<b>Title - Sujet</b> Redevelopment of laboratories Healt	
<b>Solicitation No. - N° de l'invitation</b> EF944-172249/A	<b>Amendment No. - N° modif.</b> 010
<b>Client Reference No. - N° de référence du client</b> R.042032.001	<b>Date</b> 2017-02-10
<b>GETS Reference No. - N° de référence de SEAG</b> PW-\$MTC-560-14172	
<b>File No. - N° de dossier</b> MTC-6-39312 (560)	<b>CCC No./N° CCC - FMS No./N° VME</b>
<b>Solicitation Closes - L'invitation prend fin</b> <b>at - à 02:00 PM</b> <b>on - le 2017-02-22</b>	
<b>Time Zone</b> Fuseau horaire Heure Normale du l'Est HNE	
<b>F.O.B. - F.A.B.</b> <b>Plant-Usine:</b> <input type="checkbox"/> <b>Destination:</b> <input checked="" type="checkbox"/> <b>Other-Autre:</b> <input type="checkbox"/>	
<b>Address Enquiries to: - Adresser toutes questions à:</b> Ghali, Camille	<b>Buyer Id - Id de l'acheteur</b> mtc560
<b>Telephone No. - N° de téléphone</b> (514) 496-3871 ( )	<b>FAX No. - N° de FAX</b> ( ) -

## **MODIFICATION No.10**

## ADDENDA PAGEAU MOREL N°06

RÉAMÉNAGEMENT DES  
LABORATOIRES - BLOC A  
REDEVELOPMENT OF THE  
LABORATORIES - BLOC A

ÉCLAIRAGE ET APPEL GÉNÉRAL  
LIGHTING AND PUBLIC  
ANNOUNCEMENTS  
1er ÉTAGE  
1st FLOOR

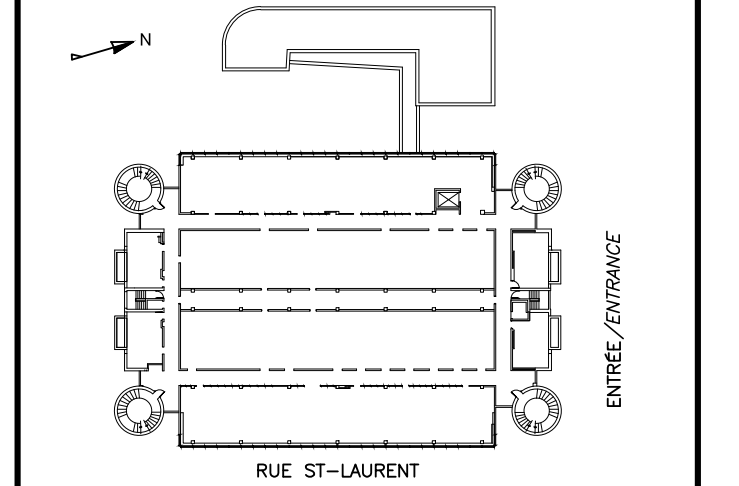
- 2.6 Question : « *Les fabricants souhaiteraient avoir une liste avec des modèles de luminaires suggérés afin de soumettre des prix avec une base de référence équivalente. S'il-vous-plait, soumettre une liste ou préciser au tableau du dessin R.042032.001-E002 des modèles de références.* »  
Réponse : Voir les dessins d'électricité révisés et émis selon la liste de dessins avec le présent addenda.

- 2.7 Question : « *Pour les rubans au DEL, veuillez préciser : la couleur du ruban, l'extrusion en aluminium, graduable ou non.* »  
Réponse : Voir les dessins d'électricité révisés et émis selon la liste de dessins avec le présent addenda.

- A- BOÎTE DE JONCTION POUR CONNECTER LE BLOC D'ALIMENTATION DES APPAREILS D'ÉCLAIRAGE DES ALCOVES. INSTALLÉE EN SURFACE / JUNCTION BOX FOR CONNECTING THE POWER SUPPLY OF THE LIGHTING FIXTURES IN THE ALCOVES. INSTALLED ON SURFACE

- B- L'EMPLACEMENT EXACT DE LA BOÎTE DE JONCTION ET DU BLOC D'ALIMENTATION DES APPAREILS D'ÉCLAIRAGE DOIT ÊTRE VALIDÉ SUR PLACE POUR DIMINUER LEUR VISIBILITÉ À PARTIR DU CORRIDOR / THE EXACT LOCATION OF THE JUNCTION BOX AND POWER SUPPLY FOR THE LIGHTING FIXTURES MUST BE VALIDATED ON SITE TO REDUCE VISIBILITY FROM THE CORRIDOR

- C- FOURNISSEZ ET INSTALLEZ UN ÉCHANTILLON TYPIQUE D'ALCOVE POUR APPROBATION AVANT DE PROCÉDER À L'INSTALLATION DE L'ÉCLAIRAGE DES AUTRES ALCOVES / PROVIDE AND INSTALL THE LIGHTING COMPONENTS OF A TYPICAL ALCOVE FOR APPROBATION PRIOR TO THE INSTALLATION OF THE LIGHTING OF OTHERS ALCOVES

- D- APPAREILS D'ÉCLAIRAGE LONGUEUR DE 2M. INSTALLÉ VERTICALEMENT CENTRÉ SUR LE CADRE DE L'ALCOVE / LIGHTING FIXTURES LENGTH OF 2M. INSTALLED VERTICALLY CENTERED ON THE ALCOVE FRAME
